九州電力株式会社
川内原子力発電所及び玄海原子力発電所
火山モニタリング結果に係る評価について
(案)

令和3年10月1日

原子力規制庁

図3 阿蘇カルデラのGNSS連続観測による基線長変化

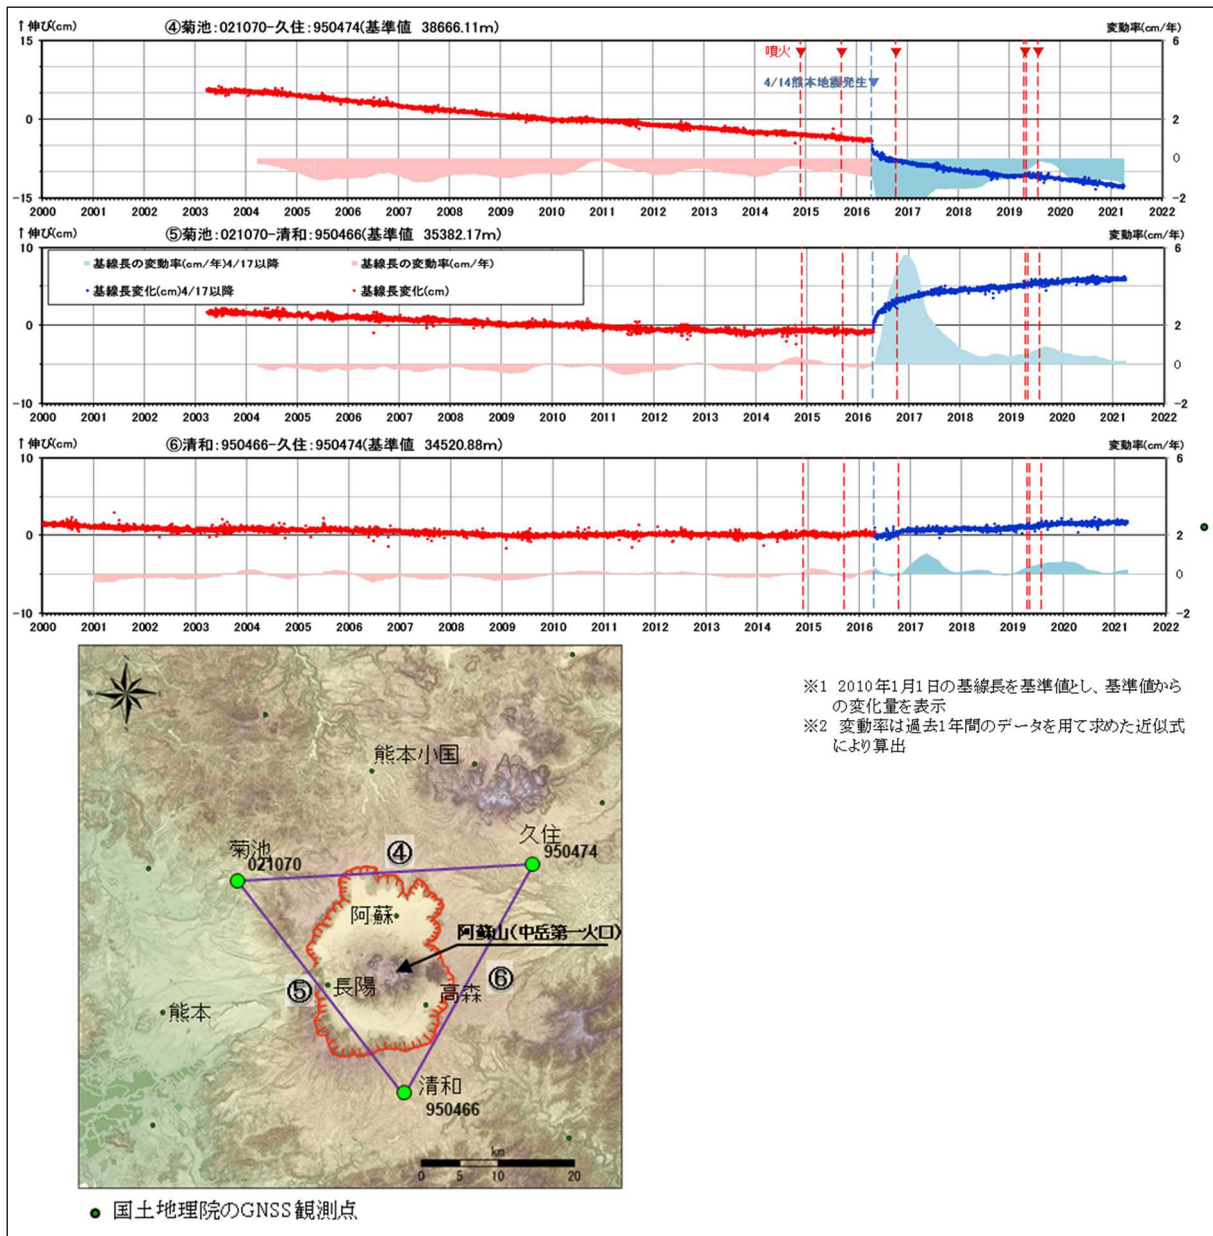
- ・九州電力は、GNSS 連続観測による基線長変化等を確認した結果、当該年度の基線長変化は、阿蘇カルデラ火山の活動に起因する有意な変化は認められないとしている（図3）（添付資料、P10、P25）。また、地震発生数の推移及び震源分布とマグニチュードの経時変化等を確認した結果、地震活動（発生数、位置、規模等）は、熊本地震の余震が認められるものの、発生数は過去と比較して減少傾向にあるとともに、位置と規模に有意な変化は認められないとしている（添付資料、P25）。さらに、火山部会の委員からの助言を踏まえて、当該年度より震源分布の推移に関して震源分布の三次元的位置がわかるように東西投影断面に加え、南北投影断面を追加して評価を行っている（添付資料、P23-24）。

図4 阿蘇カルデラにおける広域地殻変動の除去前(左)と除去後(右)の基線長変化

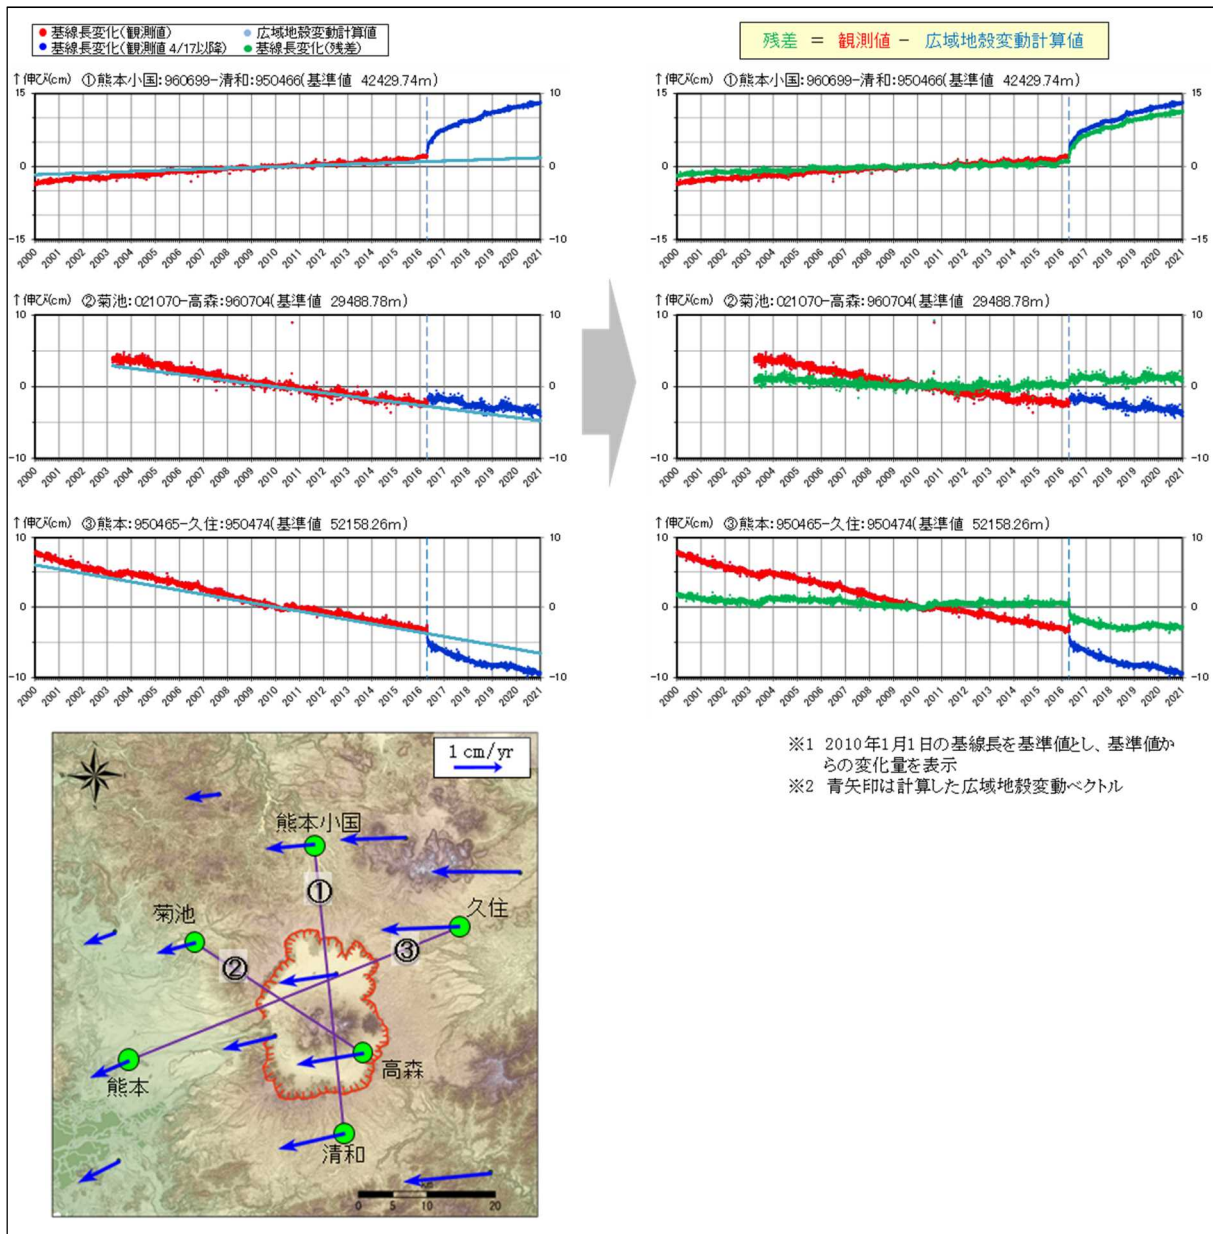
- ・九州電力は、地殻変動評価において、基線長変化をマグマ供給によるものとして評価しているが、基線長変化には広域地殻変動も含まれており、マグマ供給量の評価に影響を及ぼす可能性があることから、第三者（火山専門家）の助言（2018年度）を踏まえて、中・長期的取組みのひとつとして広域地殻変動量の定量的把握を行っている。具体的には、Kobayashi (2017)³ 及び Nishimura et al. (2018)⁴ を参考とし、GNSS 観測点の定常速度を推定するため、大規模な地震やスロースリップ現象（SSE: Slow Slip Event）が発生していない期間として、2006年～2008年を設定し、Nishimura et al. (2018) の手法に基づき、2000年～2020年の各観測値から広域地殻変動の影響分を除去する試みを行っている。その結果、広域地殻変動を除去した残差は、観測値に比べて変動量が小さくなることを確認し（図4）、モニタリングにおいて、基線長変化（観測値）に顕著な伸びの傾向が認められた場合、今回の検討で推定した広域地殻変動を除去した残差でも確認していくとしている（添付資料、P108）。

図5 加久藤・小林カルデラのGNSS連続観測による基線長変化

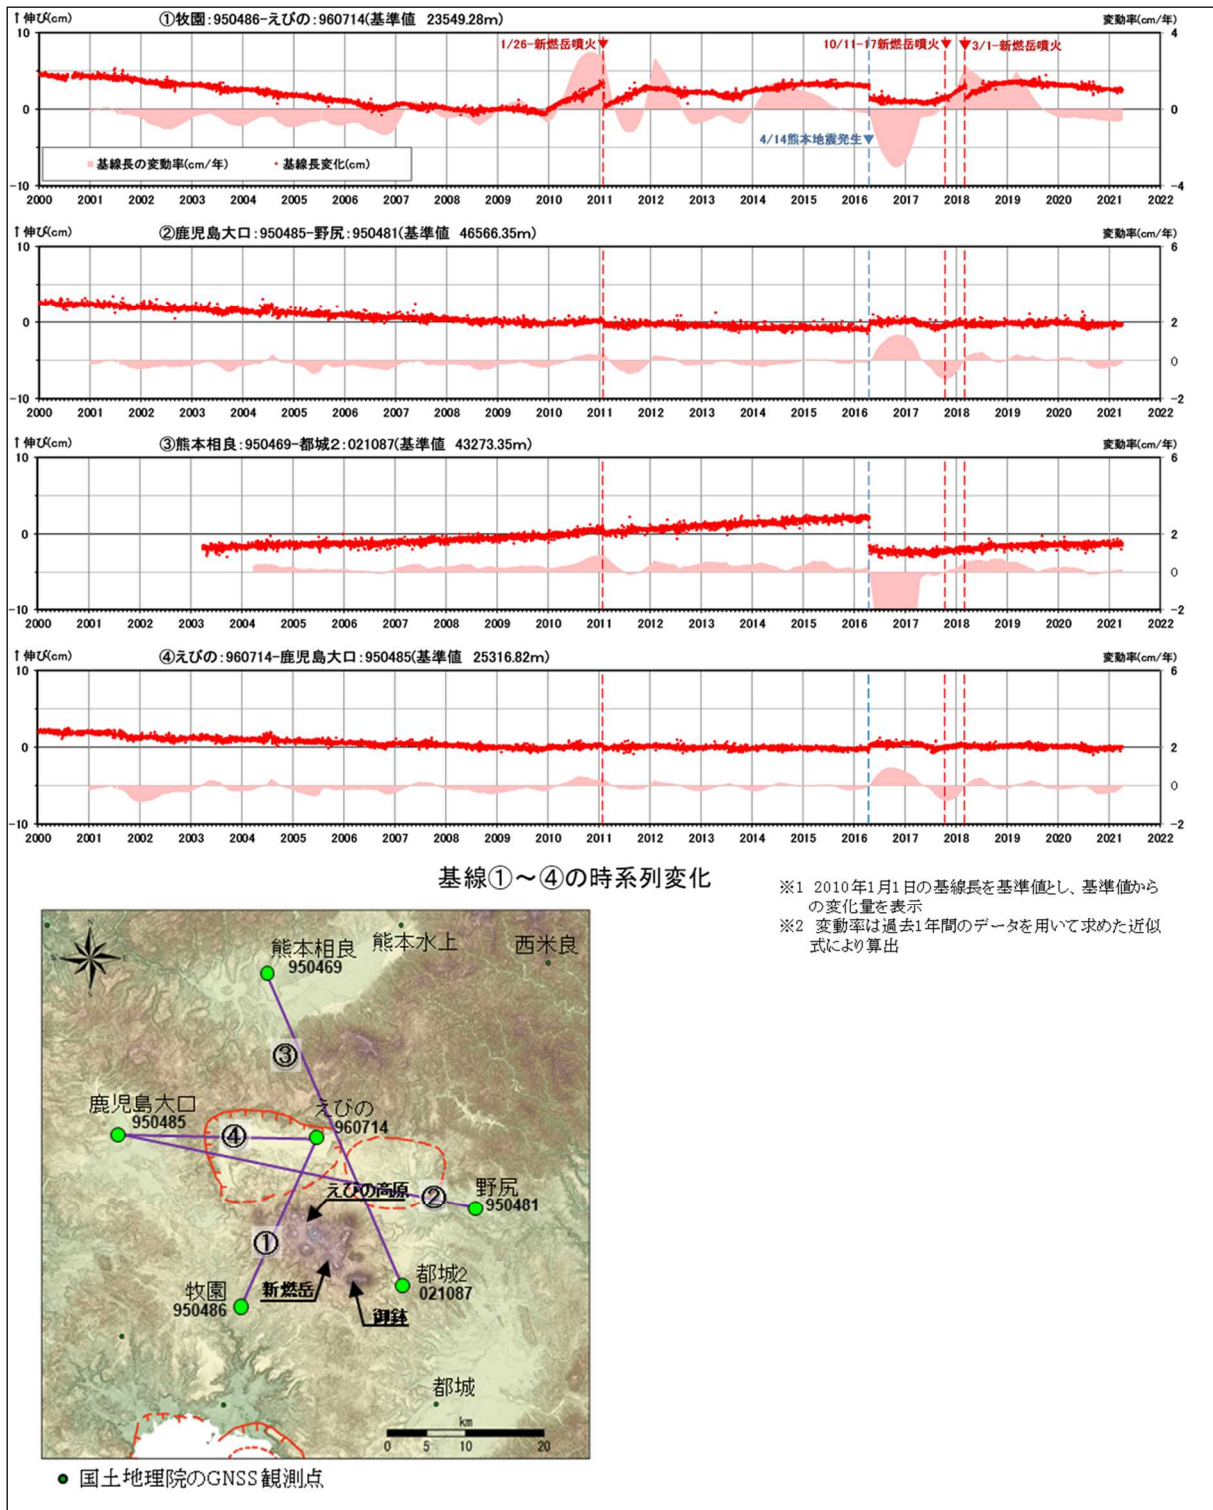
- ・九州電力は、GNSS 連続観測による基線長変化等を確認した結果、当該年度の基線長変化は、加久藤・小林カルデラ火山の活動に起因する有意な変化は認められないとしている(図5)(添付資料、P29、P43)。また、地震発生数の推移及び震源分布とマグニチュードの経時変化等を確認した結果、地震活動(発生数、位置、規模等)は、位置と規模に有意な変化は認められないとしているが、小林カルデラの南東側で局所的にやや多くの地震が認められたため(図6)(添付資料、P36-42)、今後の地震活動に留意していくとしている(添付資料、P43)。さらに、火山部会の委員からの助言を踏まえて、当該年度より震源分布の推移に関して震源分布の三次元的位置がわかるように東西投影断面に加え、南北投影断面を追加して評価を行っている(図7)(添付資料、P41-42)。
- ・九州電力は、阿蘇カルデラと同様に、広域地殻変動量の定量的把握について、中・長期的取組みのひとつとして行っており、広域地殻変動を除去した残差は、観測値に比べて変動量が小さくなることを確認し、モニタリングにおいて、基線長変化(観測値)に顕著な伸びの傾向が認められた場合、推定した広域地殻変動を除去した残差でも確認していくとしている(添付資料、P109)。

図8 始良カルデラのGNSS連続観測による基線長変化(その1)

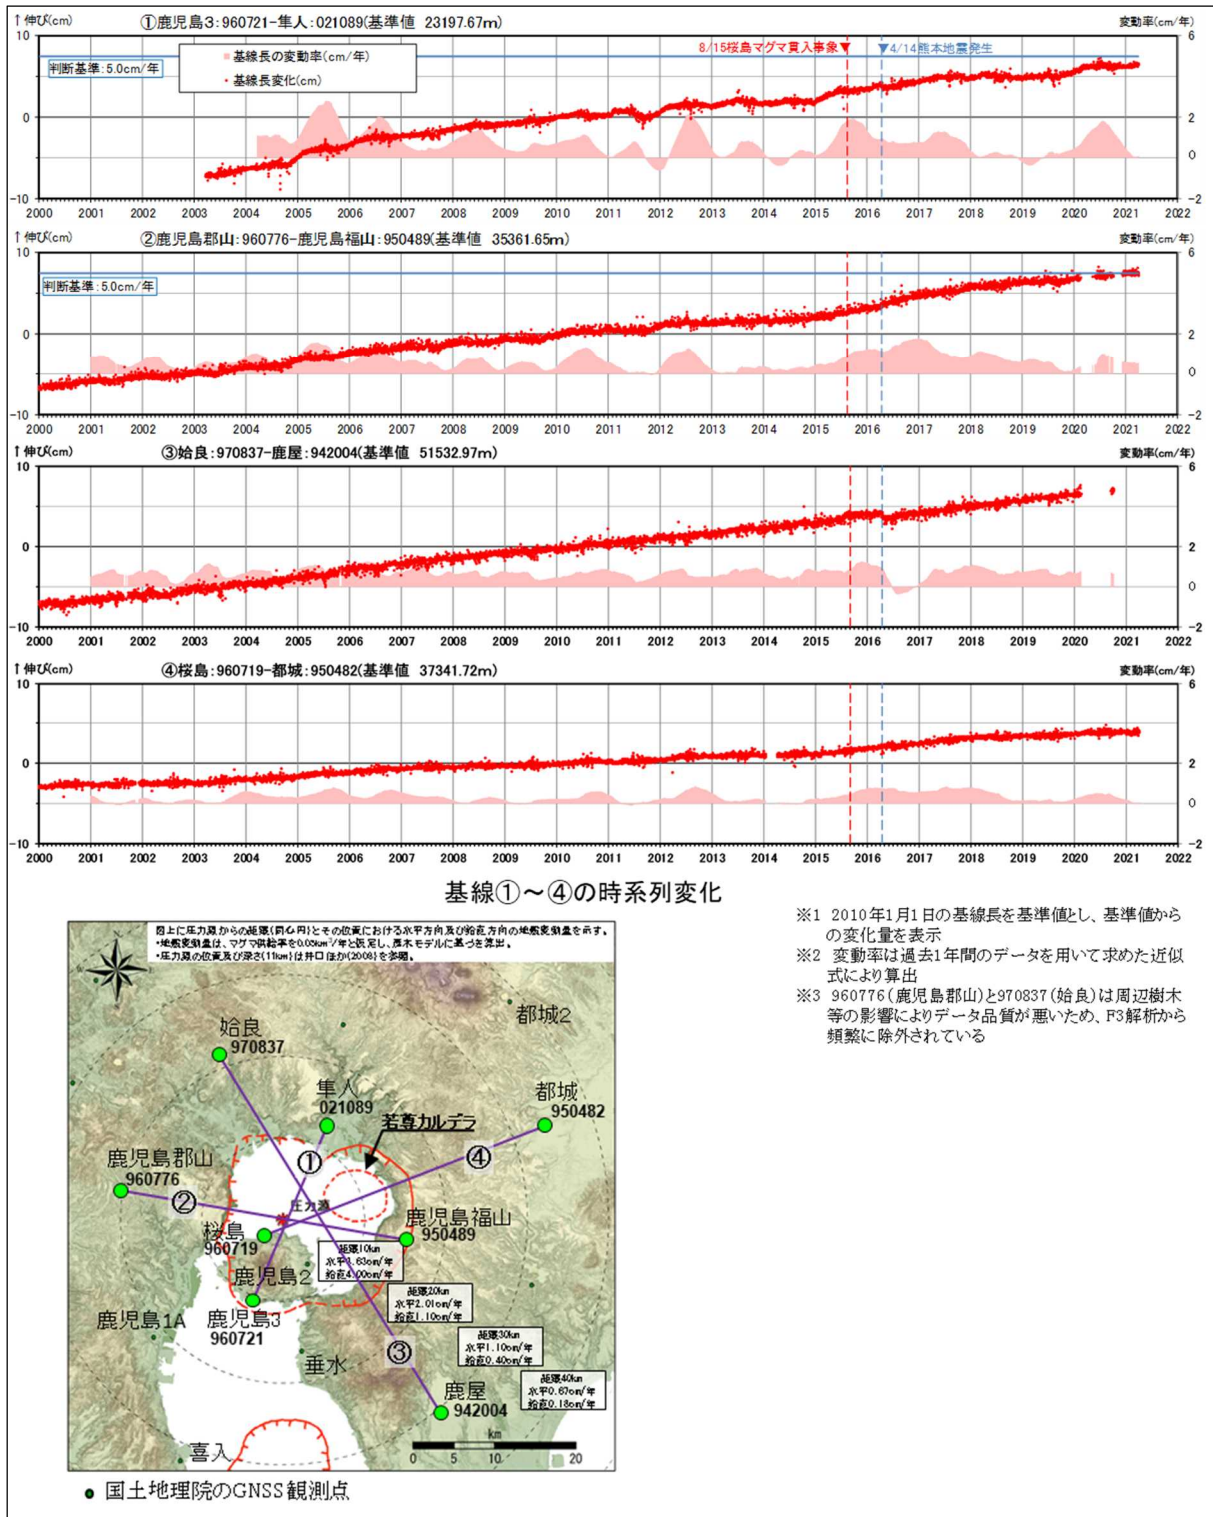
- ・九州電力は、GNSS 連続観測による基線長変化等を確認した結果、当該年度の基線長の変動率には、これまでと同様にマグマ供給を示唆する変動が認められるものの(図8)、監視体制の移行判断基準(0.05km³/年≒5cm/年)を十分下回っているとしている。監視レベルは、過去3年間のマグマ供給率が約0.01km³/年であることから、「注意」を継続するとしている(添付資料、P46、P63)。

図9 始良カルデラのGNSS連続観測による基線長変化(その2)

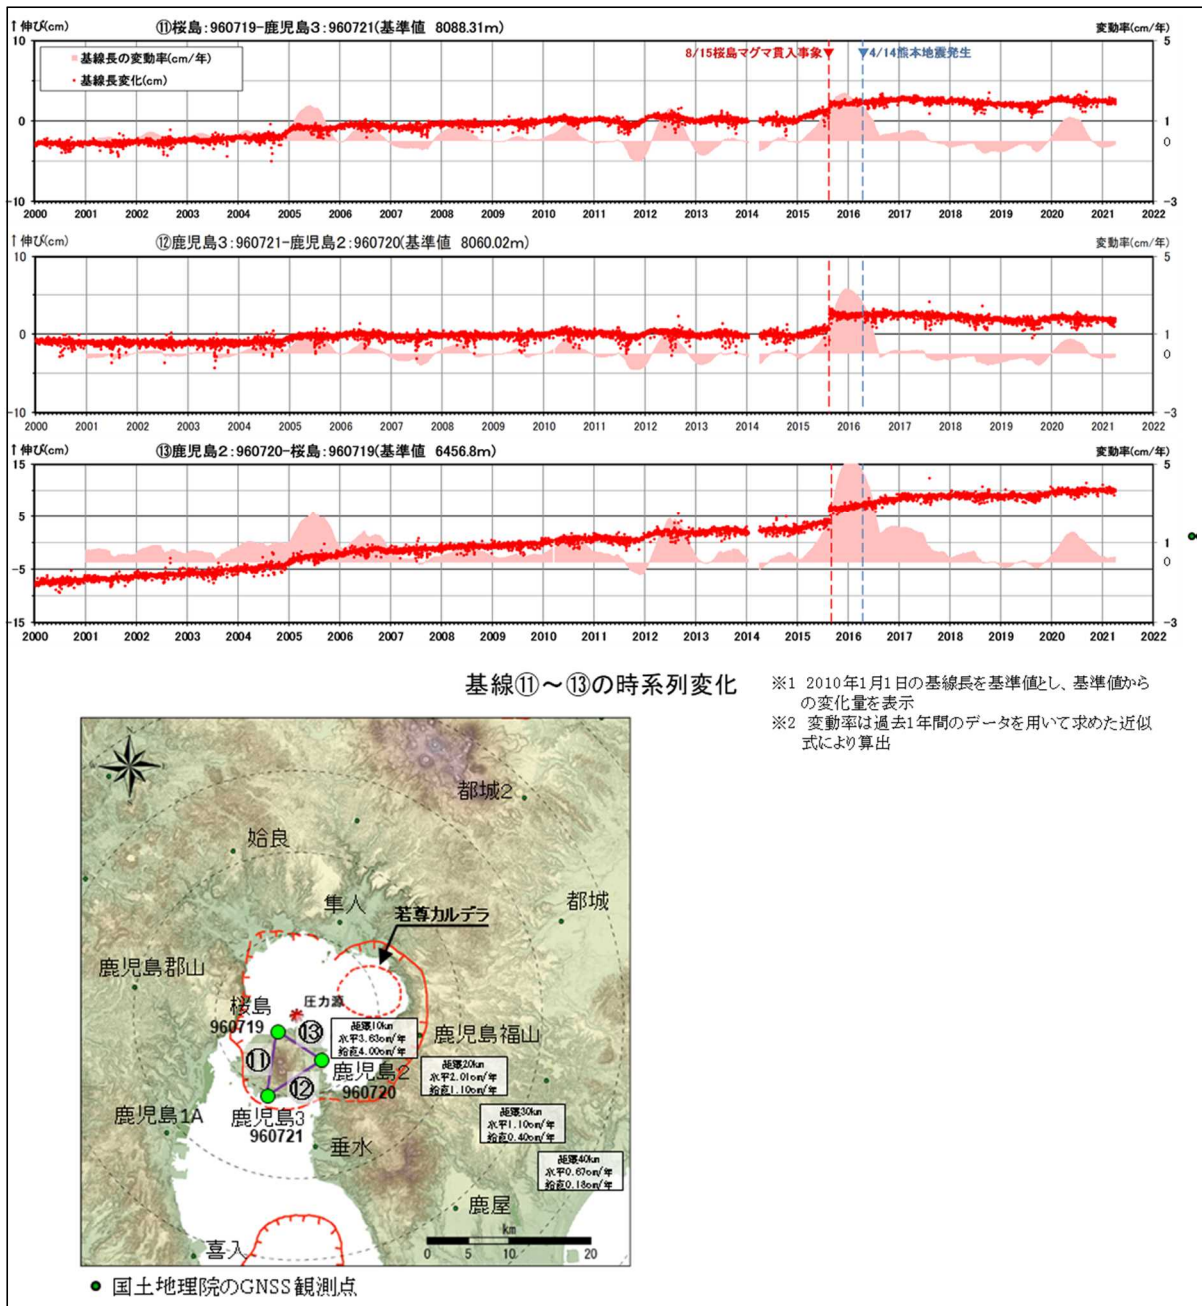
- ・桜島では2020年に入ってから若干の基線長の伸びが戻ってきていることから、今後の変動を注視することの第三者(火山専門家)の助言(2019年度)を踏まえ、九州電力は桜島の変動を注視しているが、基線長の伸びは2020年4月頃から停滞しているとしている(図9)(添付資料、P49)。
- ・九州電力は、始良カルデラの基線①(鹿児島3-隼人)は、桜島の変動の影響を大きく受けてしまうため、桜島を避けた基線⑭(鹿児島1A-隼人)の変動率を判断指標とした方が良いとの第三者(火山専門家)の助言(2017年度)を踏まえて、桜島の変動の影響を見つつ、当該基線の変動も継続的にモニタリングしている(図10)(添付資料、P50)。

図10 始良カルデラ周辺の水準測量結果（上下変動の推移）

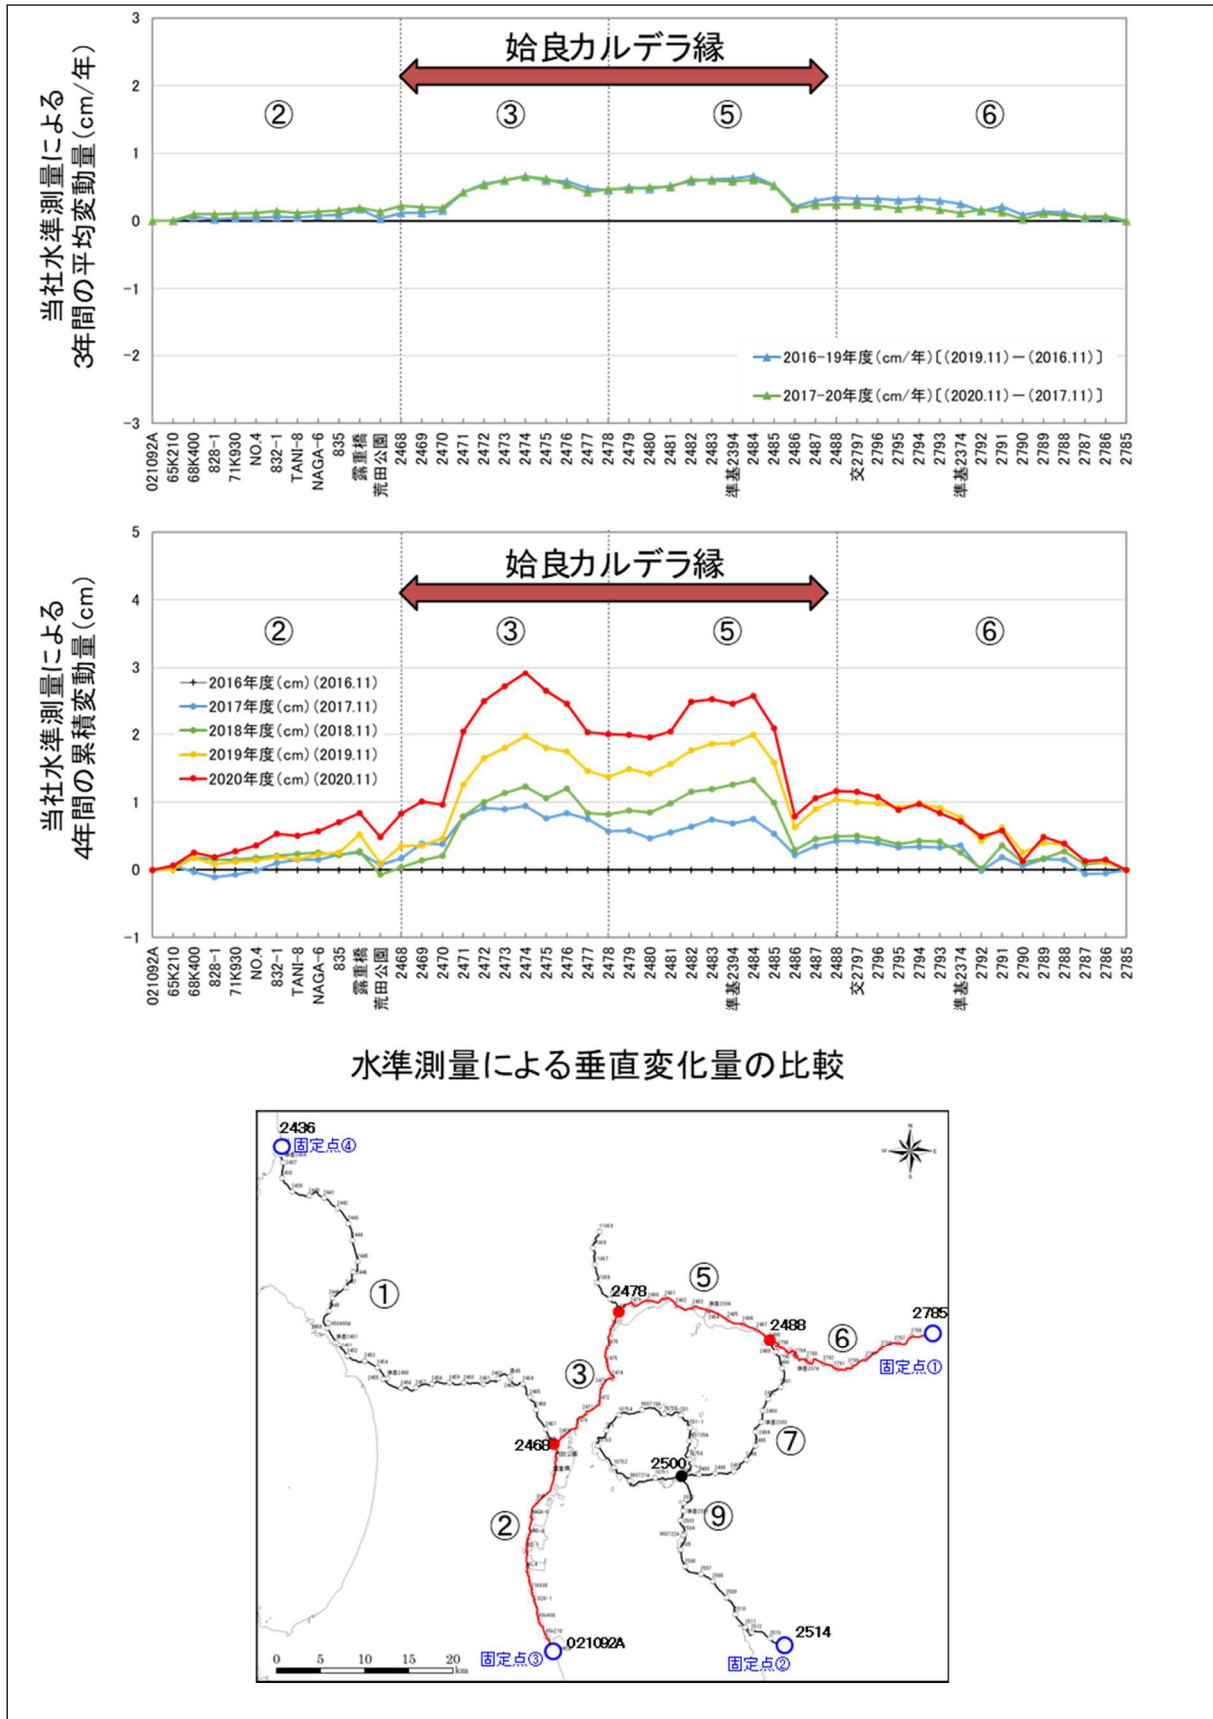
- ・九州電力は、鉛直方向の地殻変動を面的に精度良く把握することを目的として、平成26年度より始良カルデラ周辺の水準測量を毎年実施している(添付資料、P133-137)。2020年度報告の水準測量では、始良カルデラ縁及び桜島の測線の変動量は例年と同程度であり、顕著な隆起は無いことを確認したとしている(図10)(添付資料、P134)。また、九州電力は、原子炉火山部会の委員の助言(2019年度)を踏まえ、始良カルデラ周辺の長期的な地殻変動の記録が揃っている京都大学等のデータを含めて測量結果の解釈を行っている。具体的には、Yamamoto et al. (2013)⁵による桜島島内、鹿児島湾西岸及び東岸での水準測量の結果に対して自社の測量結果(2015年~2020年)を追記して示した結果、1990年代以降、地盤が継続して隆起傾向にあることから、桜島の火山活動静穏期が継続するとともに、始良カルデラ地下のマグマ溜まりの増圧による地盤の隆起傾向が継続していることが推定されるとしている(図11)(添付資料、P138)。

- ・固定点①（B.M.2785）については、過去4年間の累積変動量で見ると、他の固定点と比較して隆起傾向にあるように見えるため、始良カルデラの変動帯内にあると考えている。そのため、改めて固定点の配置を検討してもらいたい。
